Product Change Notice (PCN)

件名: RH850/F1L シリーズ、最終選別・外観・梱包工程の拠点追加

発行日: 5/27/2022

ラベル印字例：R7F7010063AFD-C#BA4 (F1L-2M, 144pin, Cu ワイヤ品)

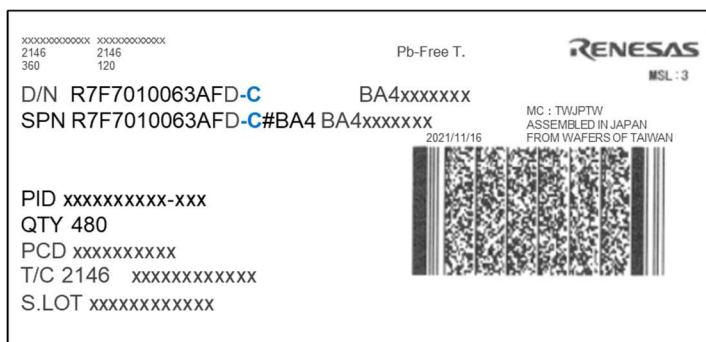
TeraPower 品ラベルイメージ

Tera Probe 品ラベルイメージ

錦工場品ラベルイメージ

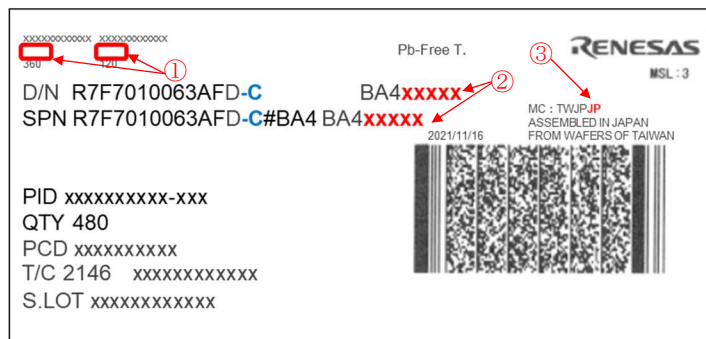
錦工場品は赤字及び赤枠の部分が異なります。

- ① 合成ロットのT/Cコード記載無し。
- ② 内部コードの桁数が異なる。
- ③ MCコードがTeraPower品と異なる。
(Tera Probe品とは同じになります)
